Stedenbouwkundig advies

datum: 29 november 2011

onderwerp: stedenbouwkundig advies drie bijgebouwen Trambaan 3 (eerste beoordeling)

door: Arjan van der Laan (SAB)

VAB 3 okt 2011
DO

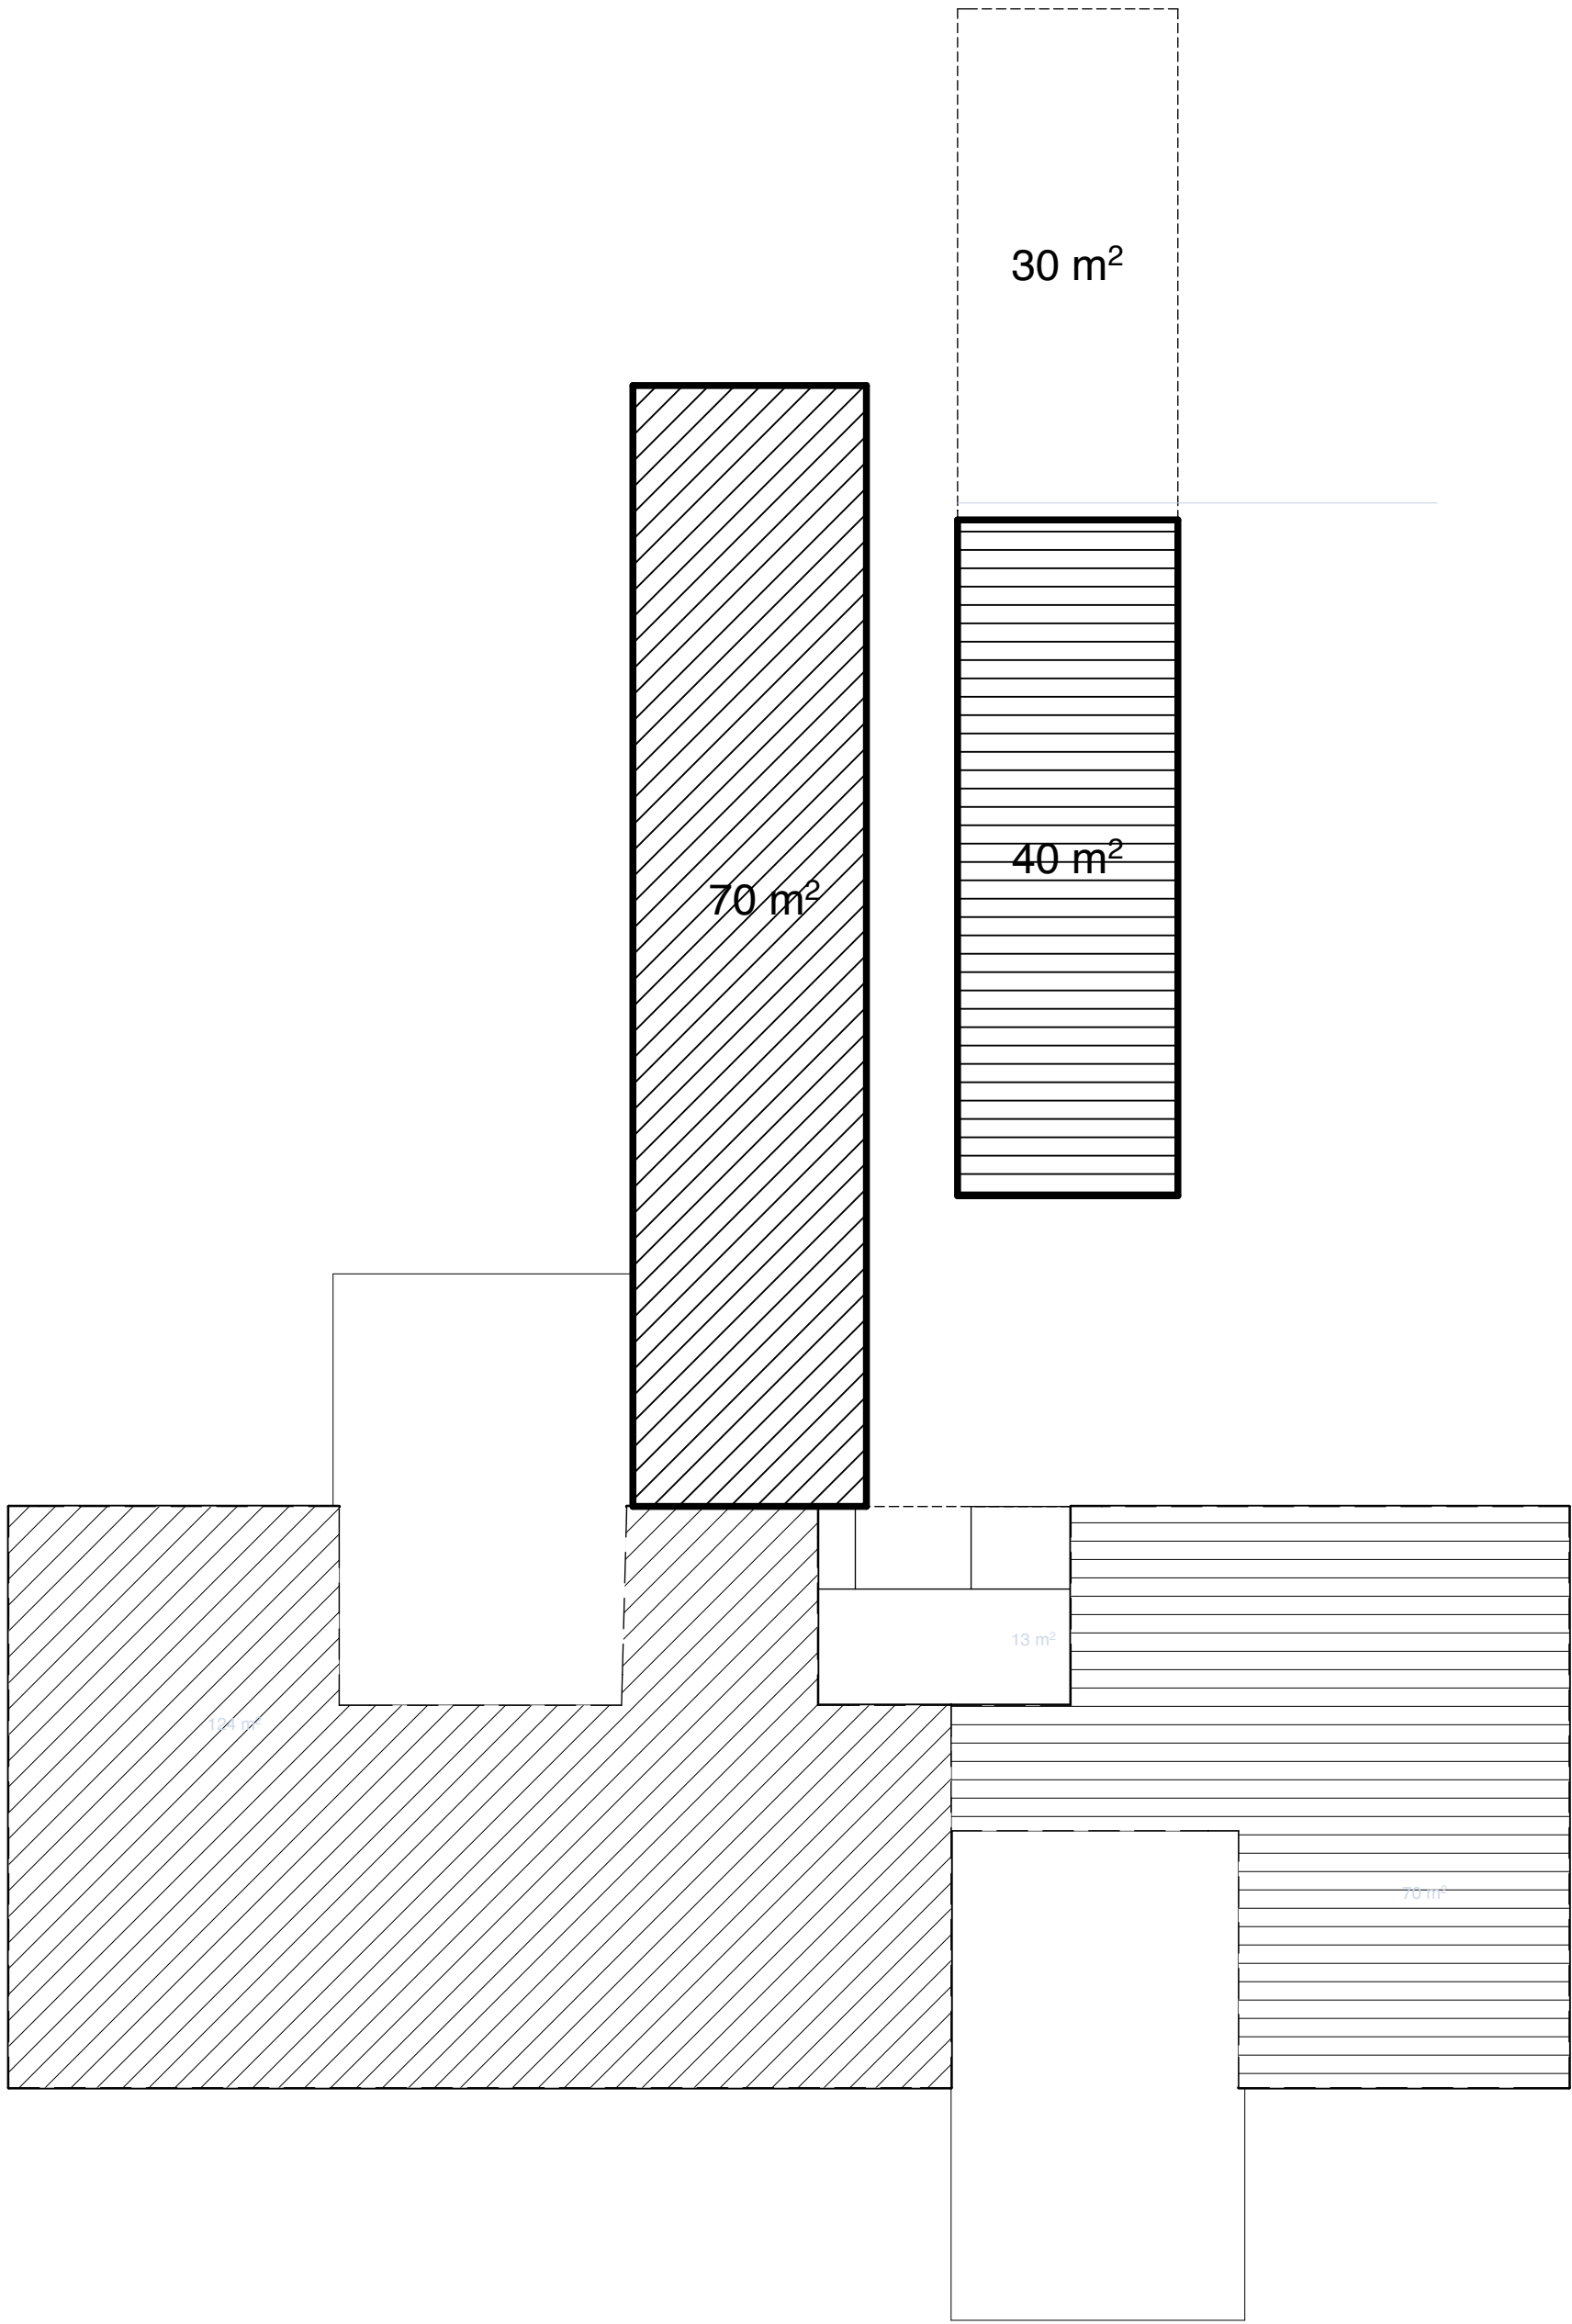
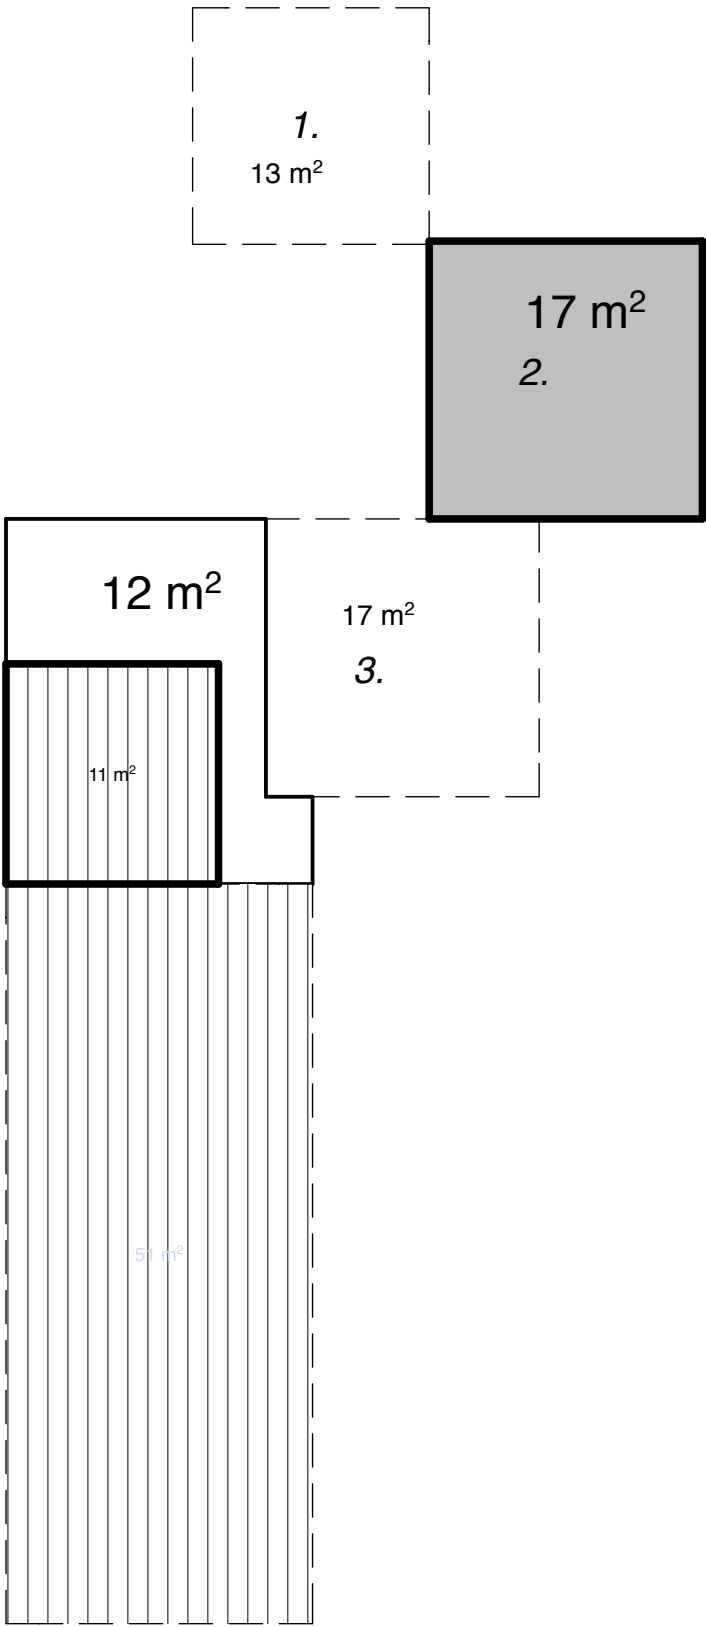
Vanuit stedenbouwkundig en landschappelijk oogpunt is de toevoeging van de bijgebouwen aan de noordzijde van de bestaande woning in principe geen probleem, mits dit op een goede en zorgvuldige wijze wordt ingepast. De afstand tot de weg is voldoende groot om een dergelijke inpassing op een zorgvuldige wijze te kunnen realiseren, en ook de boomgaard kan intact blijven.

Bovendien past het plan binnen het concept van een hoofdgebouw dat in oost-west richting gesitueerd is, en ondergeschikte gebouwen in noord-zuid richting. Maar de huidige massa en situering sluit niet geheel aan op het bovengenoemde principe. Bijgebouwen behoren ondergeschikt te zijn aan het hoofdgebouw, bijvoorbeeld door een andere massa opbouw, goothoogte of kaphoogte. Hierdoor blijft het onderscheid tussen hoofdgebouw en bijgebouwen duidelijk. Dat is hier deels het geval (bijgebouwen met een kap wijken uiteraard af van het hoofdgebouw met een plat dak), maar is nog onvoldoende. Bij voorkeur aansluiting zoeken bij agrarische bebouwing (lage goot, hellingshoek dak, ect).

De voorgestelde berging is akkoord indien deze in noord-zuid richting wordt gesitueerd in plaats van in een noord-west richting, waardoor deze beter deel uitmaakt van het ensemble van bijgebouwen.

Door de voorgestelde situering in noord-zuid richting blijft de woning zichtbaar vanaf de openbare weg, wat positief is.

- beide bijgebouwen zijn qua verhoudingen vrijwel symmetrisch en hebben een redelijk hoge goothoogte in vergelijking met de woning;
- er moet worden aangegeven hoe het parkeren wordt opgelost;
- de landschappelijke inpassing moet worden aangegeven (zie ook het LOP), met minimaal een inrichtingstekening van het erf (met situering gebouwen, ontsluiting, parkeren en groen, erfscheidingen).
